**Parc éolien Les Ormeaux**

**Commune de Sceaux-du-Gâtinais**

# **Mémoire en réponse à l'Avis de la Mission Régionale d'Autorité environnementale du 28 octobre 2022**

Décembre 2022

*Illustration schématique d'un forage dirigé (Source : RTE)*

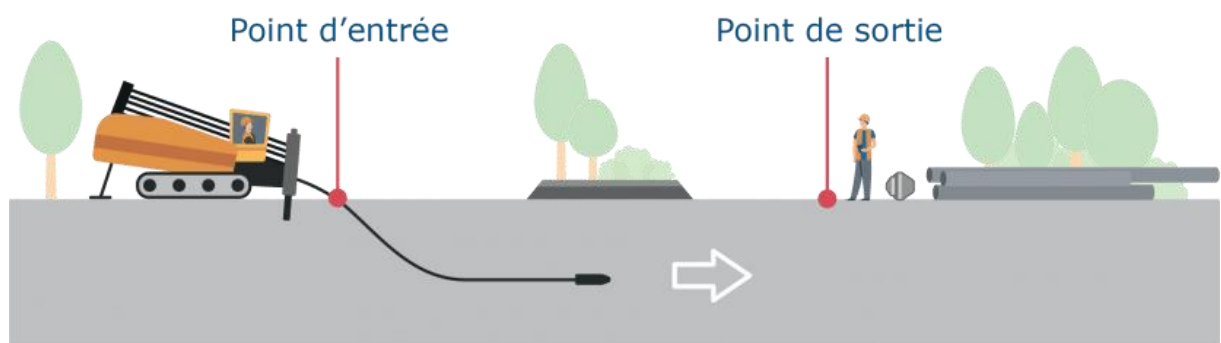
L'autorité environnementale recommande de compléter l'étude d'impact par une évaluation des incidences des modalités de raccordement du projet au réseau susceptibles d'être mises en œuvre<sup>2</sup>.

Le tronçon de raccordement quitte la D43 au niveau de la commune de Beaumont-en-Gâtinais et passe par un chemin agricole entre le Chemin de la Conduite et le Chemin du Stade. Ce passage nécessite le franchissement du cours d'eau naturel Le Fusain. Étant donné l'état incertain à ce jour de l'ouvrage permettant le franchissement du Fusain, il pourra être envisagé par le pétitionnaire de recourir à une technique de forage dirigé horizontal. Cela consiste à utiliser une plate-forme de forage de surface pour installer tuyaux, conduits ou câbles sans ouverture de tranchée dans un arc peu profond, faisant fi de la plupart des obstacles naturels et des infrastructures. Cette technique permettrait ainsi de garantir l'absence d'impacts directs ou indirects sur le ruisseau du Fusain.

Ce premier tronçon de raccordement prendra également place au droit de chemins agricoles d'exploitation déjà existants au sein de zone de monoculture intensive, limitant de facto tout risque d'impact sur des habitats naturels.
